Anlage - Stellungnahmen der Öffentlichkeit und Stellungnahmen Behörden und sonstigen der Träger öffentlicher Belange - zur Beschlussvorlage des Bebauungsplanes Nr. II/3 „Goswinstraße/Flachsbleiche“, Erkelenz-Mitte - im Ausschuss für Stadtentwicklung, Bauen, Wirtschaftsförderung und Betriebe am 07.05.2019, des Hauptausschusses am 09.05.2019 und des Rates am 15.05.2019

Übersicht über den Geltungsbereich des Bebauungsplanes Nr. II/3 Goswinstraße/Flachsbleiche

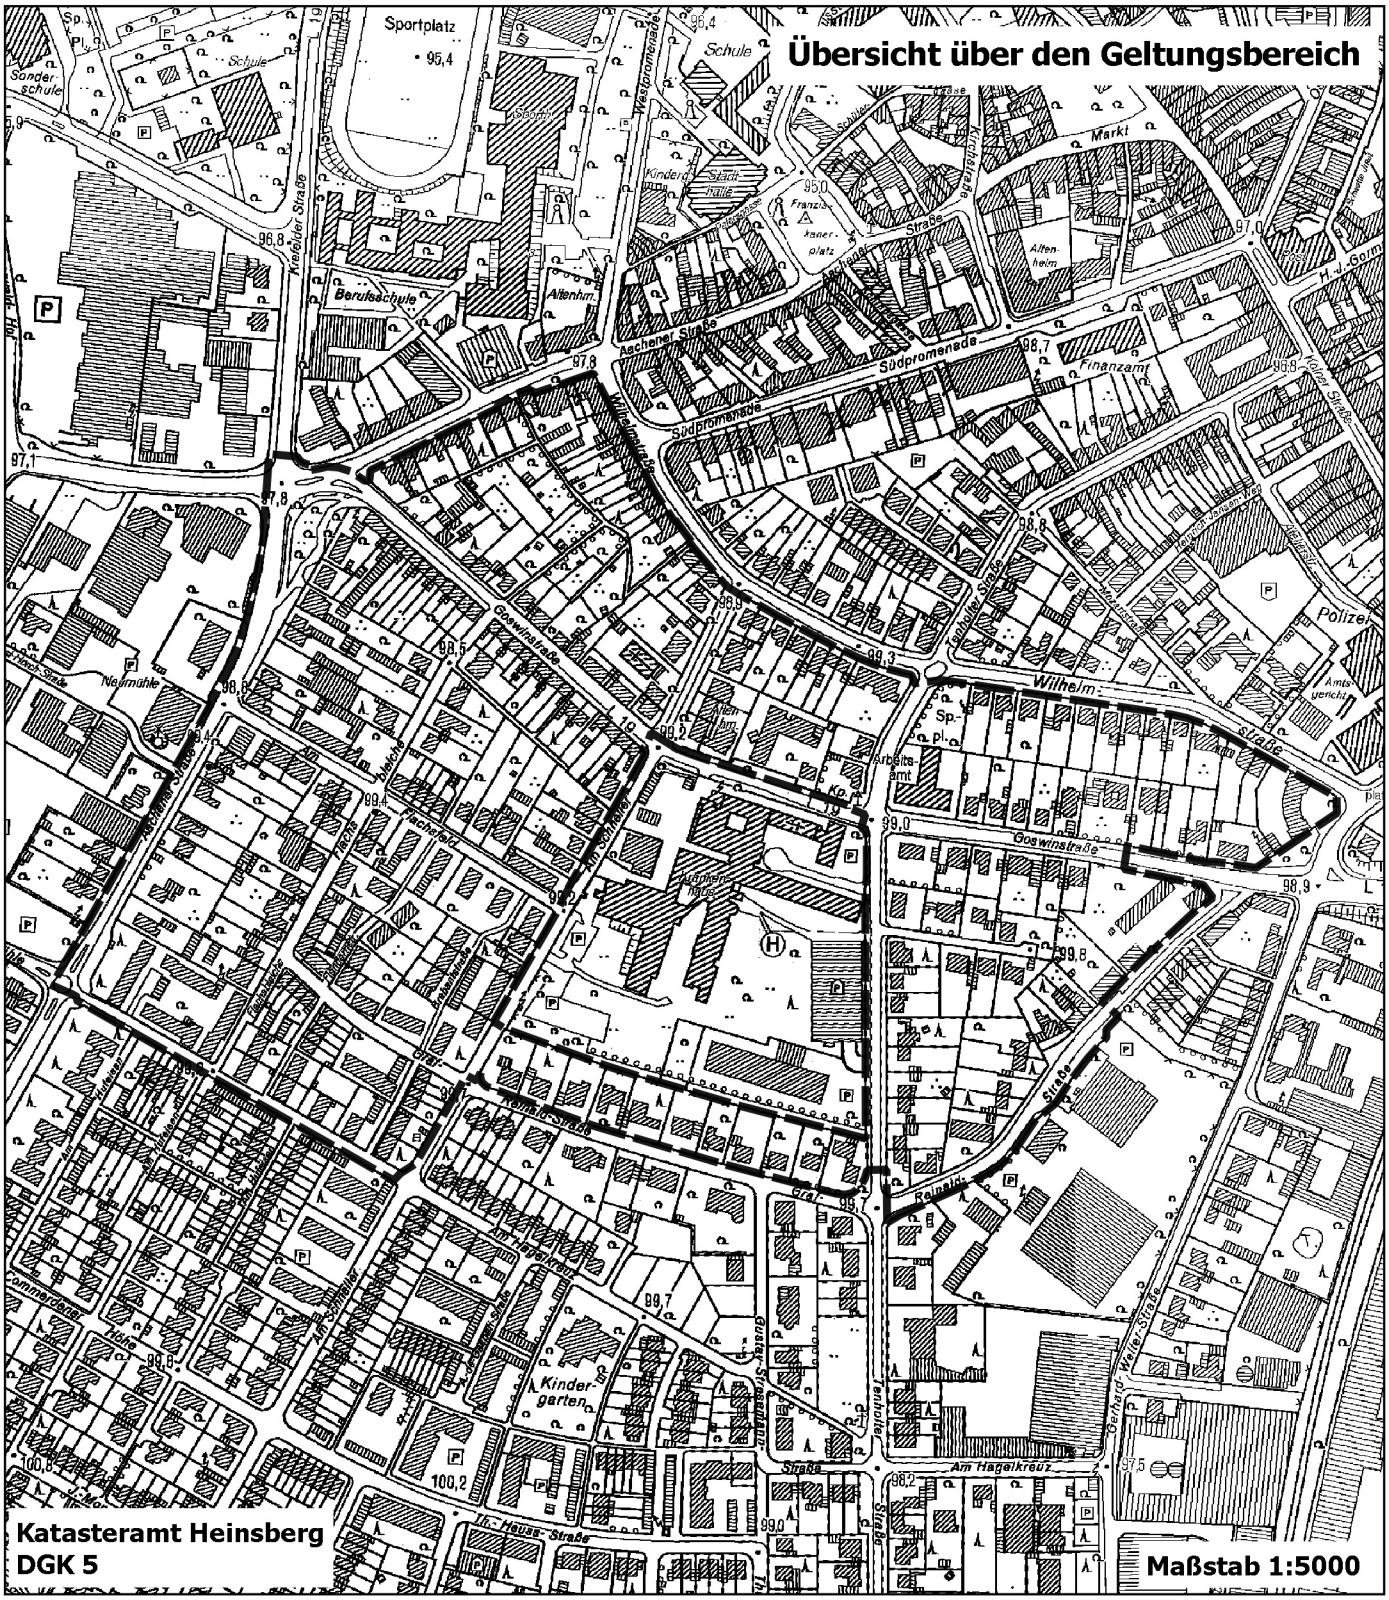
lfd. Nr.	Stellungnahme	Abwägungsvorschlag der Verwaltung	Beschlussvorschlag
	Gewässerunterhaltung nach § 91 Wasserhaushaltsgesetz. Daher sind ihre Zugänglichkeit und ihr Bestand dauerhaft zu wahren. Des Weiteren weisen wir darauf hin, dass inaktive Grundwassermessstellen, die nicht zurückgebaut und verfüllt worden sind, die Tragfähigkeit des Baugrundes beeinflussen können. Sollte innerhalb eines 200 m Korridors der Baumaßnahme eine Grundwassermessstelle liegen, dann ist zum Zwecke der Einweisung vor Beginn der Maßnahme mit dem zuständigen Ansprechpartner, Herr Künster, Abteilung Grundwasser, Tel.-Nr.: 02271/88-1524, Mail: harald.kuenster@erftverband.de Kontakt aufzunehmen. Wir weisen darauf hin, dass die abgegebenen Pläne den Bestand zum Zeitpunkt der Auskunftserteilung wiedergeben. Es ist darauf zu achten, dass zu Beginn der Bauphase immer aktuelle Pläne vor Ort vorliegen. Schreiben vom 13.03.2019 Solange die Funktionsfähigkeit und der Zugang zu unseren Grundwassermessstellen gewährleistet ist, bestehen aus wasserwirtschaftlicher Sicht seitens des Erftverbandes keine Bedenken.	90522 eingetragenen inaktiven Messstellen befinden sich innerhalb der öffentlichen Verkehrsfläche der Aachener Straße (Flurstücke 485/486) und den Flächen des Straßenbegleitgrüns des Kreuzungsbereich /Antwerpener Straße (Flurstück 484). Auf deren Funktionsfähigkeit wird mit der Überplanung nicht eingewirkt, der Zugang der Grundwassermessstellen bleibt mit Umsetzung der Planungsziele erhalten.
